**AVIS RELATIF A LA PROTECTION
CONTRE LES EVENTUELS EFFETS NOCIFS ET NUISANCES
PROVOQUES PAR LES RAYONNEMENTS NON IONISANTS
GENERES PAR DES ANTENNES EMETTRICES STATIONNAIRES**

Commune : HERVE - Exploitant : PROXIMUS

Référence exploitant : 87BCH_01

Rapport n° 1341 / 2023

Figure 1 : Vue en plan des lieux de séjour et des points de contrôle

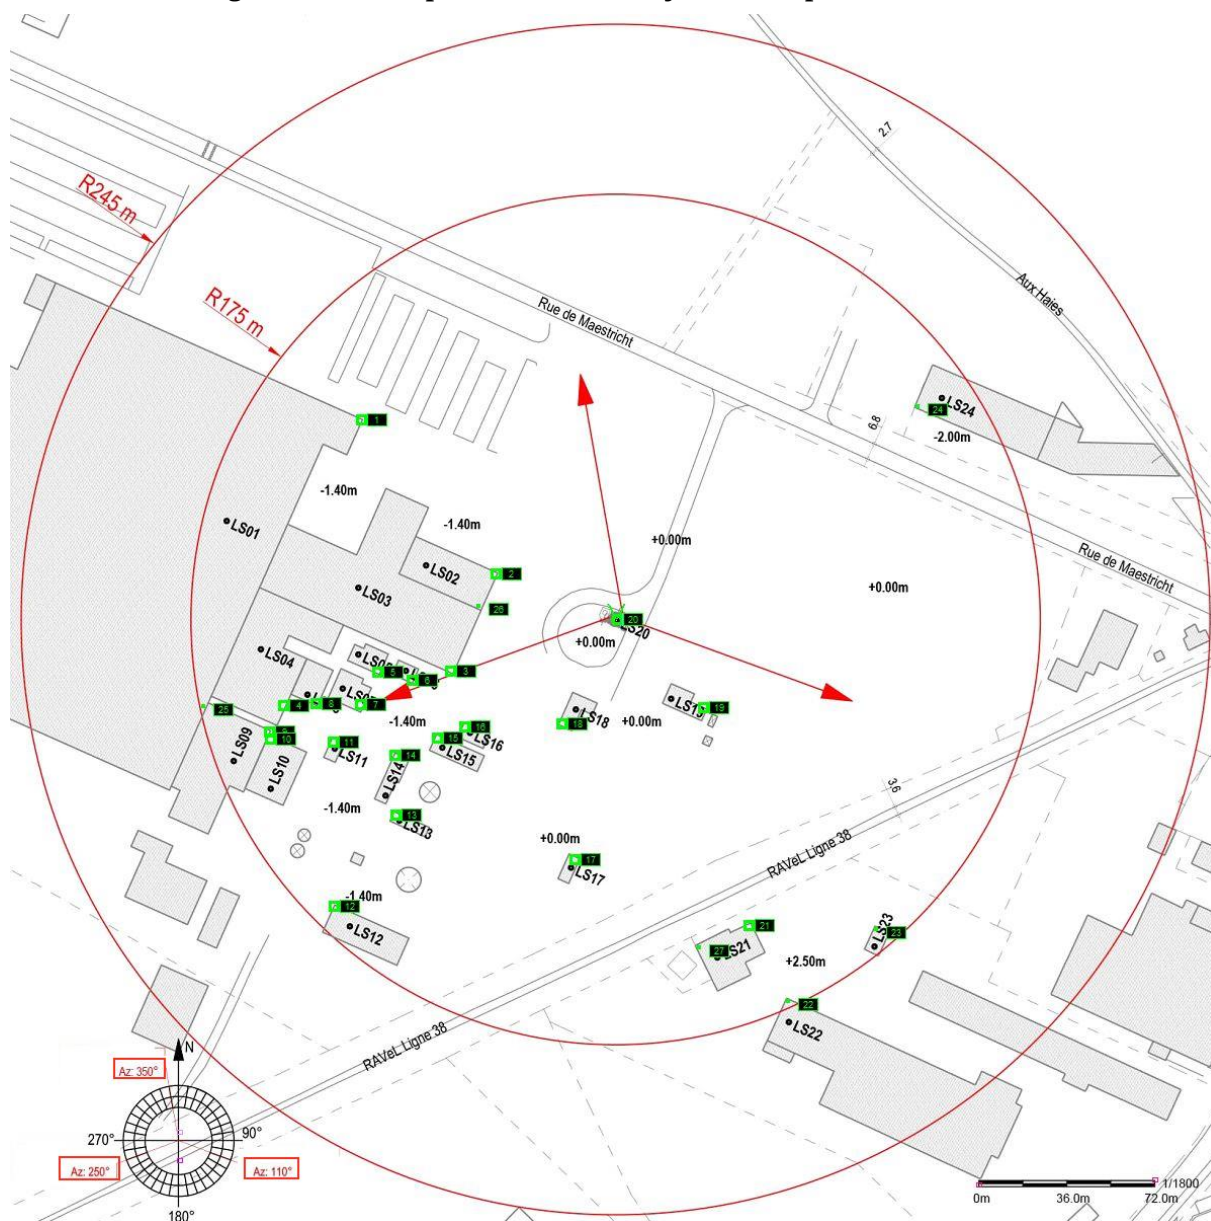
Les fréquences d'émission, la puissance rayonnée par chacune des antennes et leur gain permettent de déterminer le rayon de la zone à analyser. Tout dépassement de la limite par installation est exclu en dehors de cette zone. Le tableau 2 reprend les 35 LS² pour lesquels l'indice d'exposition est le plus élevé. Les différentes colonnes indiquent :

- le numéro du point de contrôle repris sur un des plans de la figure 1;
- le numéro du LS dans lequel se trouve le point de contrôle de la 1^{ère} colonne ;
- l'atténuation d'obstacle prise en compte pour le calcul de l'indice d'exposition dans le LS ;
- le résultat du calcul de l'indice d'exposition.

En ce qui concerne les antennes de l'installation mentionnées dans le tableau 1, la distance maximale à laquelle la limite pourrait être atteinte, à l'extérieur, est égale à 79,7 m. S'il n'y a pas de LS à une distance inférieure, les antennes respectent forcément la limite d'immission.

Dans le cas des LS situés à l'intérieur des bâtiments, une atténuation d'obstacle est prise en compte et il en résulte que la distance maximale à laquelle la limite pourrait être atteinte se réduit à 56,4 m.

Figure 2 : Vue en plan des installations d'antennes dans un rayon de 300 mètres autour de l'installation faisant l'objet de la demande d'avis

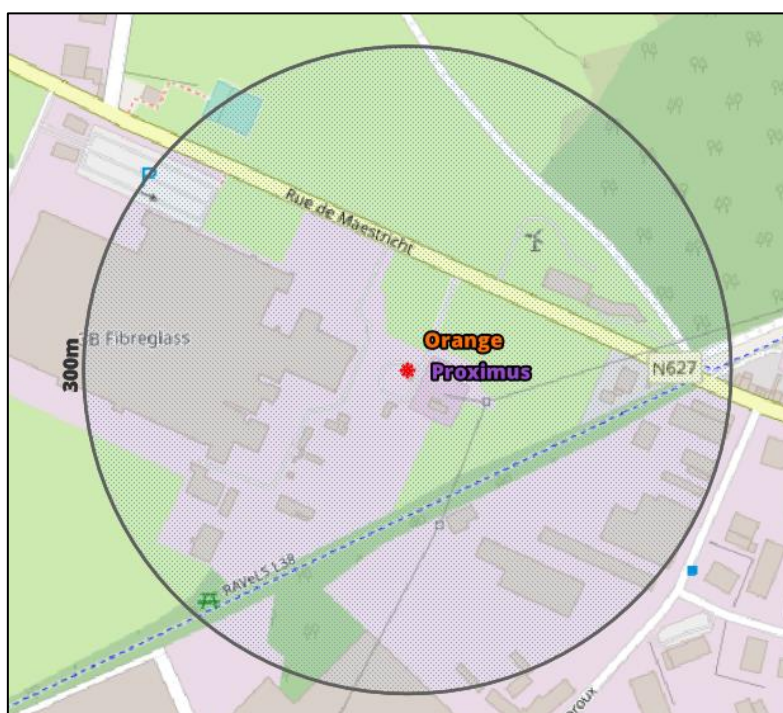
Le plan en projection verticale de la figure 2 indique la localisation des antennes actives éventuelles visées par le décret et situées dans un rayon de 300 mètres autour de l'installation référencée dans le paragraphe 2. Les données de localisation de ces antennes et les avis correspondant sont accessibles via le cadastre en ligne des antennes émettrices stationnaires⁶.

Compte tenu du nombre d'installations localisées dans la figure 2, il apparaît que l'intensité du rayonnement électromagnétique généré, dans les lieux de séjour situés à proximité de l'installation référencée dans le paragraphe 2, par l'ensemble des antennes émettrices stationnaires de l'ensemble des exploitants du même site d'antennes émettrices stationnaires respecte la limite fixée à l'article 4, § 2 du décret.
